Opere di urbanizzazione impianto polivalente indoor terraferma

Progetto esecutivo

commessa	ambito	codice elaborato	data emissione		
P1923	Progetto esecutivo		01-2024		
gruppo elaborati		numero elaborato	revisione		
titolo elaborato		A.7	R00		
Relazione dimostrativa del rispetto delle distanze di sicurezza dalla linea Terna					
rev	data	motivo dell'emissione	eseguito	controllato	approvato
00	01-2024	EMISSIONE	D.C.	D.C.	G.B.

OGGETTO: Elettrodotto 132 kV codice 23.070F1 denominato "FLAG – CP MESTRE", campata tra i sostegni n°45 - n°46 nel territorio del comune di Venezia.

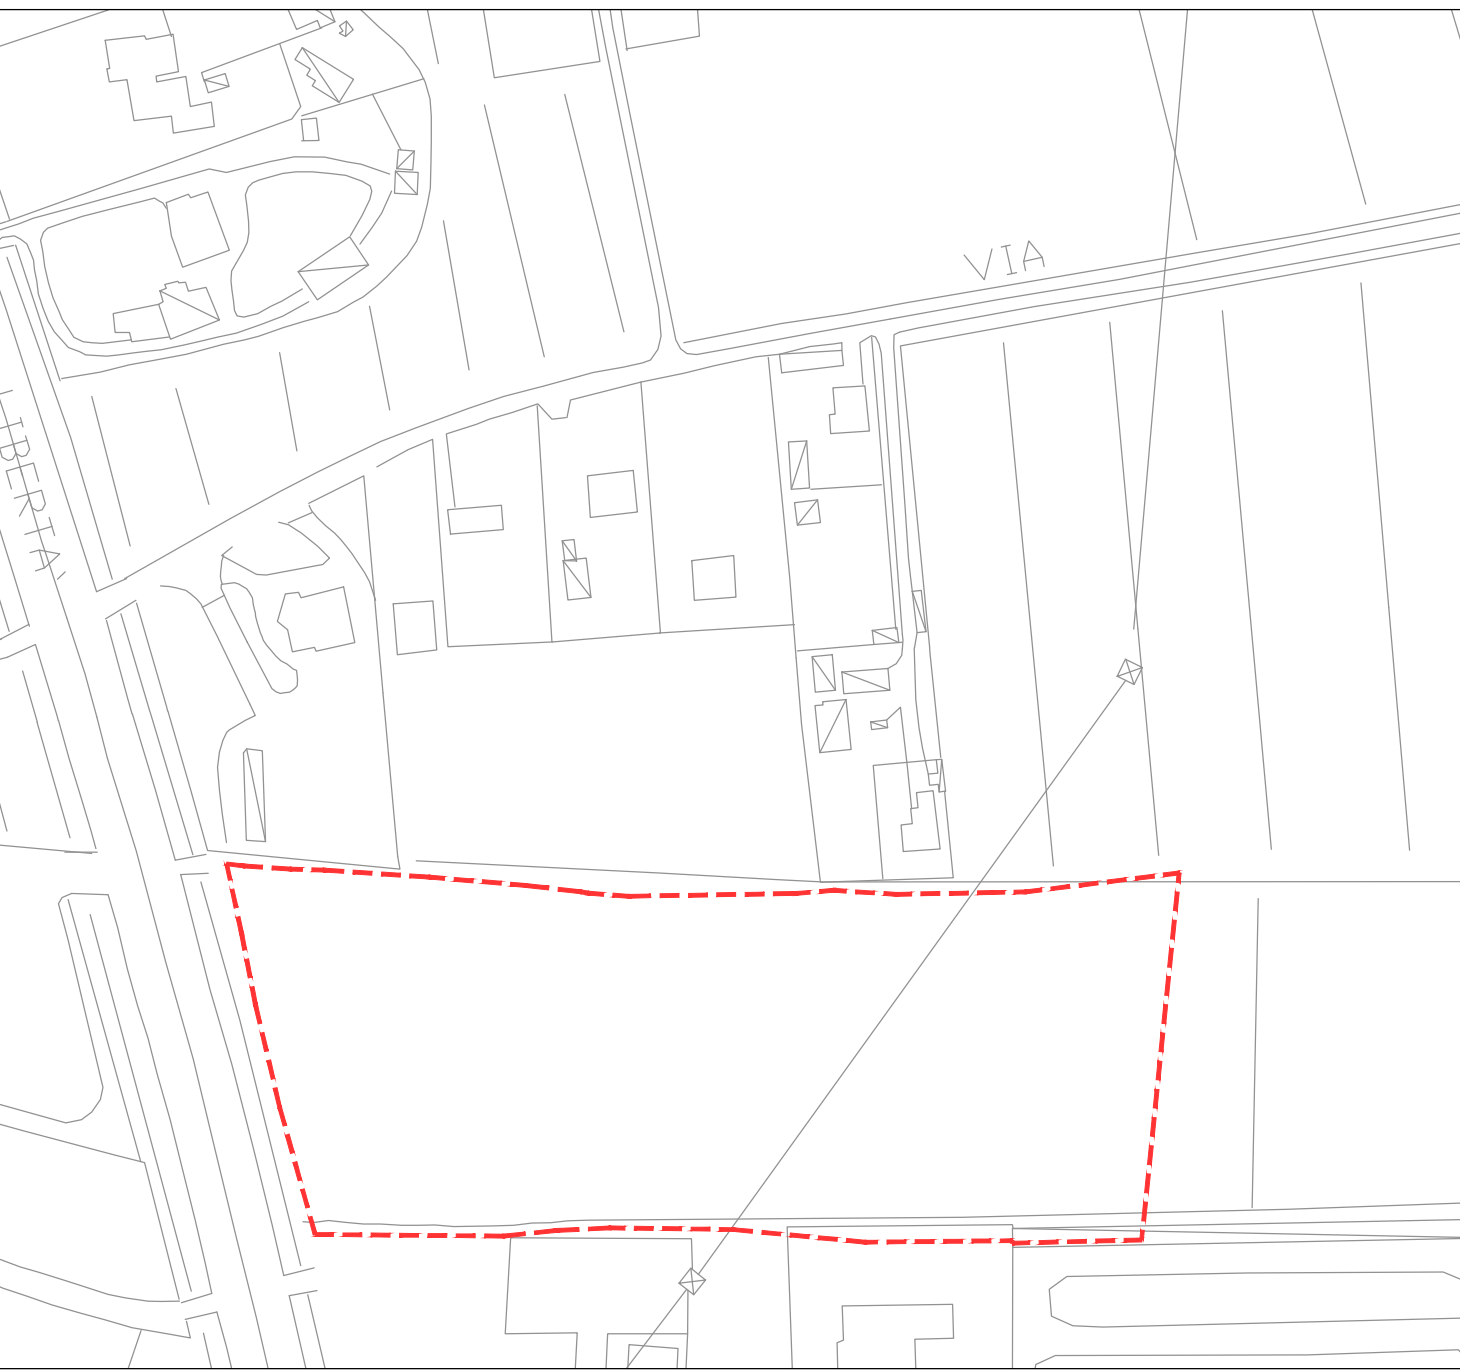
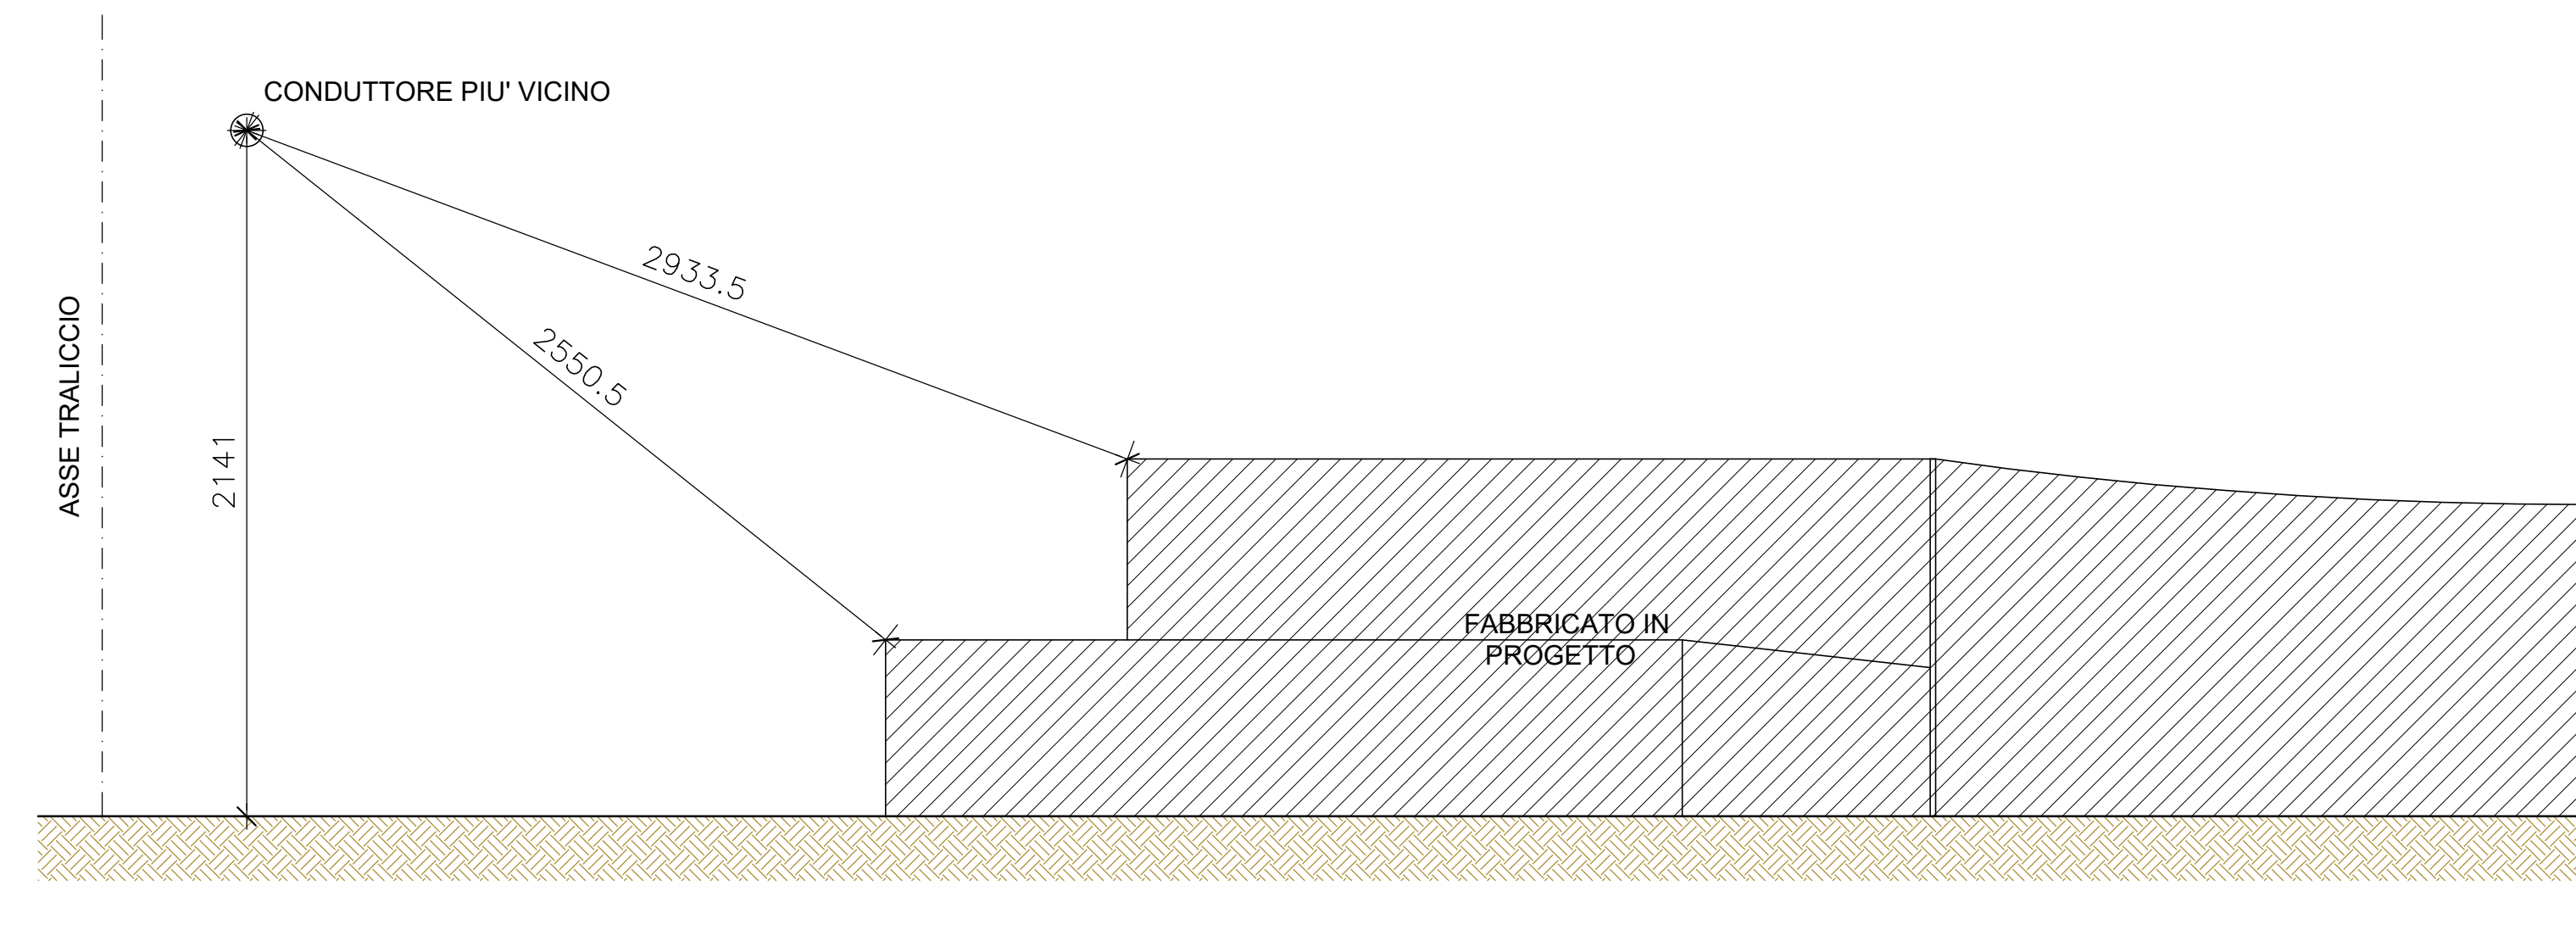
- per quanto attiene al D.M. n° 449 del 21/03/1988, il progetto del palazzetto Indoor risulta compatibile con la linea elettrica di cui all'oggetto;
- dagli elaborati progettuali trasmessi si evince che il fabbricato in autorizzazione risulta esterno alla Fascia di Rispetto dell'elettrodotto in oggetto da noi calcolata. A tal riguardo precisiamo che, sulla base degli elaborati da voi trasmessi, abbiamo rilevato le seguenti distanze in pianta:

- tra il conduttore più basso (Terza fase) e il punto più prossimo del palazzetto: 19.89 mt
- tra l'asse della linea e il punto più prossimo del palazzetto: 22.68 mt.

Precisiamo inoltre, che il progetto dovrà essere realizzato tenendo conto delle seguenti ulteriori condizioni e prescrizioni, declinando, sin d'ora, qualsiasi responsabilità in ordine ad eventuali danni che dovessero derivare, a persone e/o cose, per il mancato rispetto delle medesime:

- Al di sotto e in avvicinamento dei conduttori non dovranno essere realizzati luoghi destinati a deposito di materiale infiammabile od esplosivo, né dovrà arrecare disturbo, sotto qualunque veste, all'esercizio della rete e non dovranno essere costruite piazzole destinate a deposito di gas a distanza inferiore a quelle previste di legge;

- l'eventuale piantumazione di essenze e/o l'installazione di torri e lampioni di illuminazione dovrà essere conforme a quanto previsto dal DM 449 sopra richiamato, dalla norma CEI 64-7 (tenuto conto dello sbandamento dei conduttori e della catenaria assunta da questi alla temperatura di 40°C) e dall'art. 83 del D.lgs. n. 81 del 9 aprile 2008 che trascriviamo in calce;

- nella realizzazione di eventuali parcheggi, recinzioni metalliche ed opere varie, dovranno essere adottati tutti gli accorgimenti atti ad evitare il trasferimento a distanza, attraverso materiali metallici, dei potenziali originati dal normale funzionamento degli elettrodotti, i cui sostegni sono muniti di impianti di messa a terra e sono, pertanto, soggetti, in condizioni normali di esercizio, a dispersione di corrente;

- Tutta la viabilità di accesso asservita all'impianto sportivo e ai parcheggi dovrà essere conforme alle distanze prescritte dal DM 449/88 garantendo i franchi previsti tra conduttori e piano viario finito compreso l'eventuale impianto d'illuminazione (tenuto conto dello sbandamento dei conduttori e della catenaria assunta da questi alla temperatura di 40°C).

- È vietato il posizionamento di essenze arboree: piante/arbusti ad alto fusto, sotto i conduttori di linea, in ogni caso il loro accrescimento non dovrà ostacolare in nessun modo il regolare esercizio dell'elettrodotto.
